島根原子力発電所2号炉 地震による損傷の防止 (コメント回答)

[後施工せん断補強筋による耐震補強]

令和元年11月
中国電力株式会社

審査会合における指摘事項に対する回答【No.9】

取水槽（スクリーン室）隔壁の損傷図
（主鉄筋の引張応力-引張ひずみ関係の骨格曲線と解析結果）

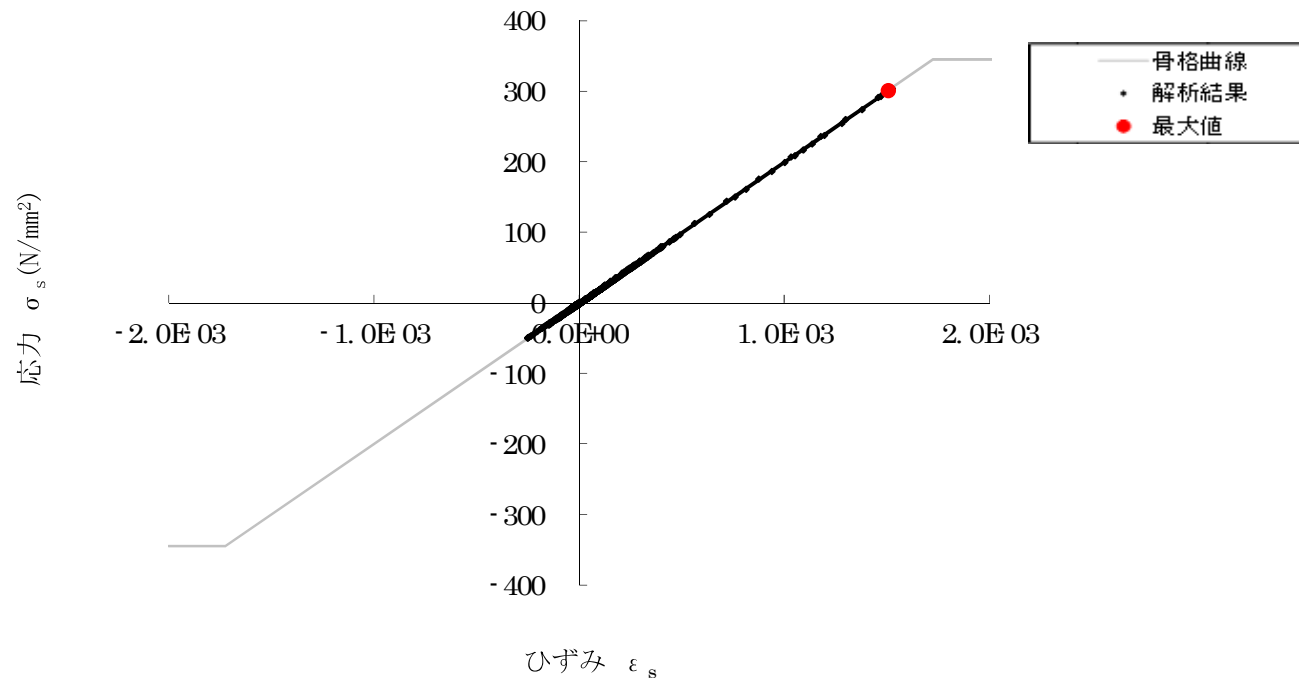
3. 3 フロー③せん断補強効果の確認 1.応力状態（損傷程度）（2 / 4）

- 部材の応力状態について、鉄筋コンクリートが健全であることを主鉄筋の引張応力－引張ひずみ関係の骨格曲線と解析結果により確認する。
- 取水槽（スクリーン室）隔壁における評価結果のうち、PHb適用部材の照査値が最も厳しくなる基準地震動Ss-N1の損傷程度を以下に示す。
- 隔壁において、主鉄筋の引張応力度の最大値は鉄筋の降伏強度を下回ることから、コンクリートに顕著なひび割れは発生せず、健全であるといえる。

取水槽（スクリーン室）隔壁の損傷図
 （コンクリートの圧縮応力-圧縮ひずみ関係の骨格曲線と解析結果）

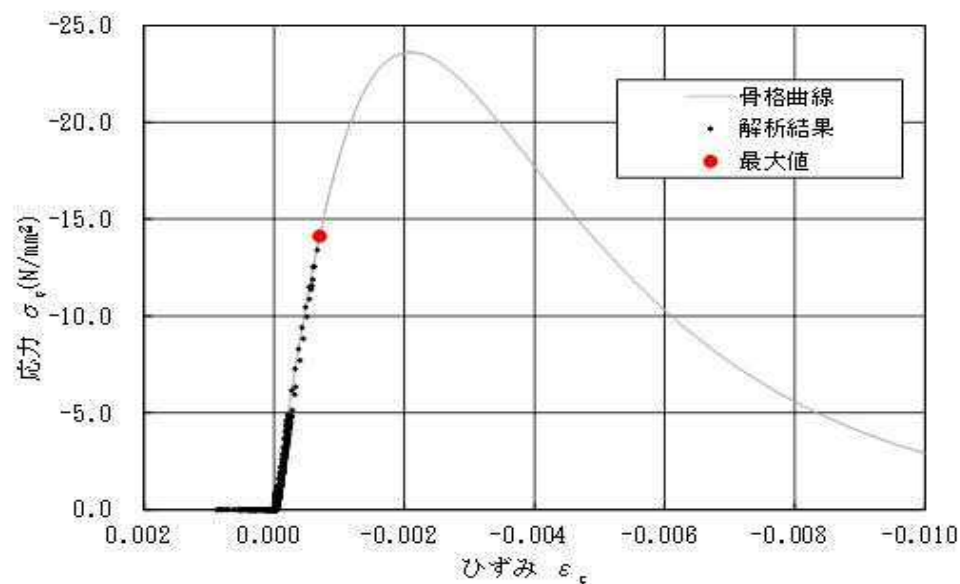
3. 3 フロー③せん断補強効果の確認 1.応力状態（損傷程度）（3 / 4, 参考）

- 圧縮縁コンクリートひずみは1.0% を大きく下回る0.07% 程度であり、かぶりコンクリートに顕著なひび割れは発生していないことを確認した。

鉄筋付着有効領域と無筋領域の分割の概要

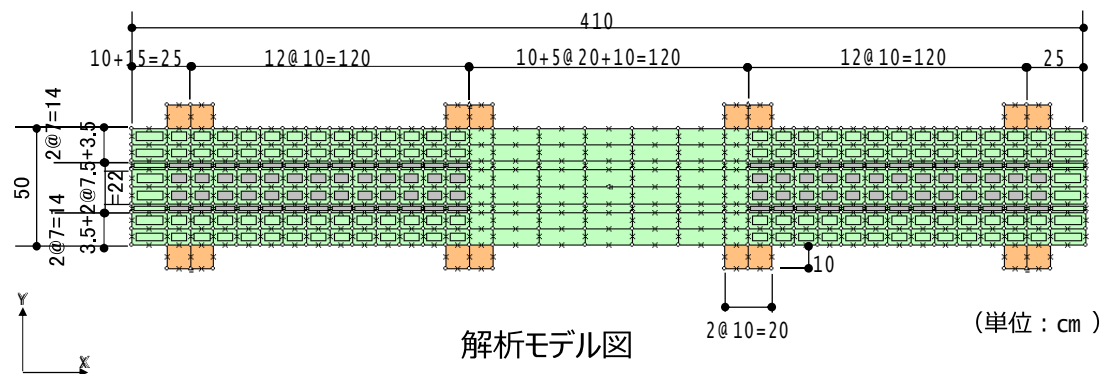
○ステップ①PHbの解析モデル上の考慮方法についての検証 構造物のモデル化について

- ・ 構造部材をモデル化する際は、平面応力要素にてモデル化する。
- ・ 構造部材のモデル化にあたっては、以下に示すとおり、鉄筋の付着が有効な領域を鉄筋コンクリート要素としてモデル化し、付着の影響が及ばない領域を無筋領域としてモデル化する。
- ・ 主筋領域については付着領域を考慮して芯かぶりの厚さを基準として設定する。

PHbのモデル化イメージ

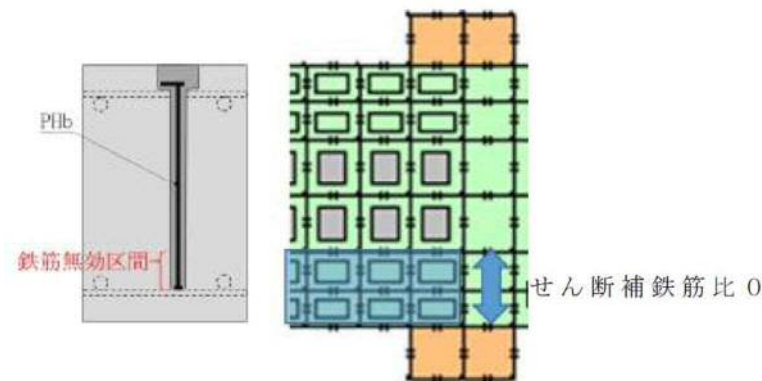
○ステップ①PHbの解析モデル上の考慮方法についての検証 PHbのモデル化について

- PHbを適切にモデル化するため、「コンクリート工学年次論文集 Vol.26, No.2, 2004 せん断補強筋の定着不良がRCはりのせん断耐力に及ぼす影響」を参考に、PHb先端の領域では付着が十分ではない可能性があるため、せん断補強筋が機能しないものとし、該当する部分のせん断補強鉄筋比を0としてモデル化する。
- 上記の考え方をベースに、以下の予備解析を実施してPHbのモデル化手法を検討する。
【予備解析ケース】
PHb1：主鉄筋領域（芯かぶりの2倍分）に相当する厚さ（PHb先端から4.4D）のせん断補強鉄筋比を0とするケース
PHb2：上記のモデルをベースにPHbの必要定着長である5D分の厚さのせん断補強鉄筋比を0とするケース
- 予備解析の結果、実験値のせん断耐力の再現性が高いPHb1のケースでモデル化する。

PHb1		主筋領域2要素分（PHb先端から4.4D分）の鋼材比を0 ・実験値（CASE5）：486kN ・1,2,3% 破壊基準：477kN （実験値の98%）
PHb2		PHb先端から必要定着長である5D分の要素の鋼材比を0とするために無筋要素を挿入 ・実験値（CASE5）：486kN ・1,2,3% 破壊基準：341kN （実験値の70%）

ステップ②せん断耐力結果一覧

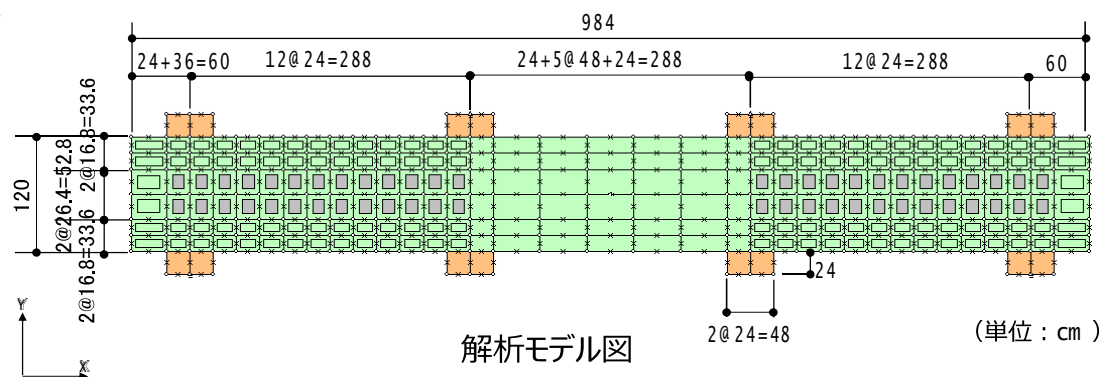
○ステップ②大きな部材厚に対する既往の実験結果に基づく評価方法の適用性の確認

- ・島根2号炉取水槽を想定した大きな部材厚を参考に、せん断スパン比がステップ①と同等となる部材寸法に対して材料非線形解析を実施し、在来工法である先施工のせん断補強とPHbの解析結果においてせん断耐力を比較した。
- ・比較の結果、在来工法とPHb工法のせん断耐力の比率は約90%であり、ステップ①の比率よりも大きいことが確認された。
- ・これは、建設技術審査証明報告書のPHbのせん断耐力算出時における有効係数 β_{aw} （PHbのせん断耐力の補強効果を示す有効係数）を算出する際の理論と同様の傾向であり、部材厚さが大きい部材程、PHbによるせん断補強効果が大きくなることを確認した。

評価対象部材（取水槽（スクリーン室）隔壁）

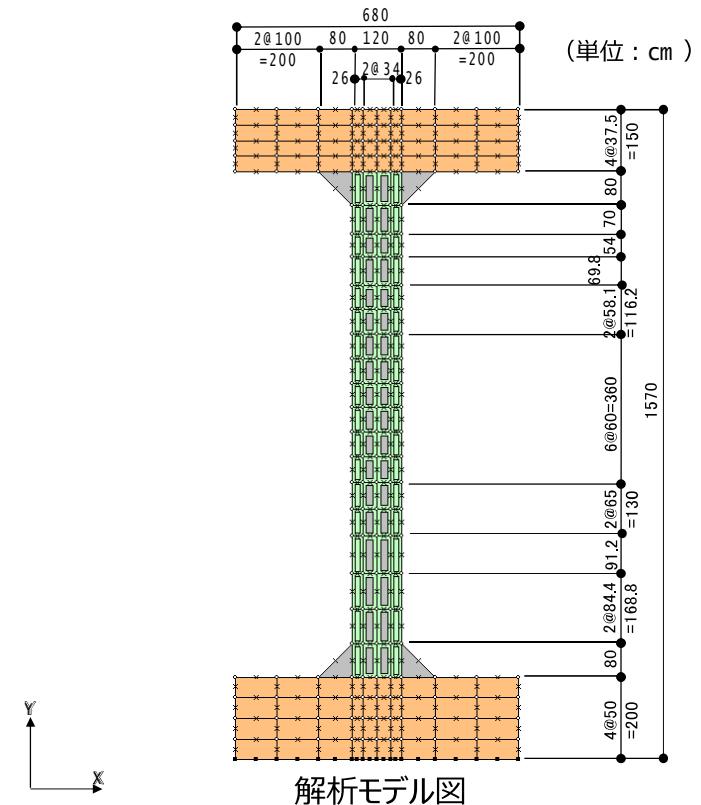
○ステップ③取水槽（スクリーン室）隔壁の部材諸元相当の部材の応答性状の確認 解析モデル

- ・ステップ①，②の確認結果を踏まえ，取水槽の部材諸元相当の部材の解析モデルについて材料非線形解析（解析的実験）を実施し，PHbの適用性を確認する。
- ・適用性を確認する際には，部材の応答性状により取水槽の部材諸元相当でも変形量，ひび割れ及び設計荷重に関して特異な応答が生じていないことを確認する。
